「6-1. 後部反射器基準(UN-R3 関係)」

＜UN-R3に規定される後部反射器の種類＞

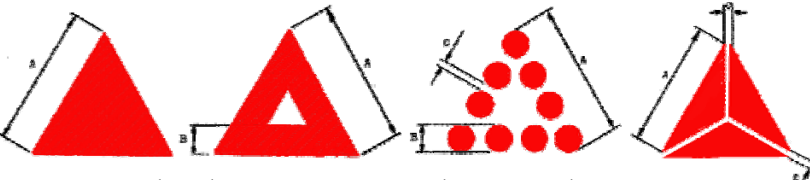
- 原動機付自転車に備え付ける後部反射器に、「反射器に係る協定規則(第3号)」の要件を新たに適用することに伴い、原動機付自転車の後部反射器について、形状及び寸法に係る規定のほか、色度特性(規定照射角における色度要件)や反射特性(観測角や照射角に応じた光度係数要件)等に係る技術基準について所要の改正を行うとともに、これら規定特性を測定するための試験方法を新たに導入する。

等級ⅠA 及びⅠB	 など ※反射部の形状が、容易に三角形と誤認されないもの
等級ⅢA 及びⅢB	 ※$150\text{mm} \leq A \leq 200\text{mm}$、$A/5 \leq B$、$C \leq 15\text{mm}$

※ 等級ⅠA 及びⅢA の後部反射器は、UN-R3 に定める防水性能を有する。
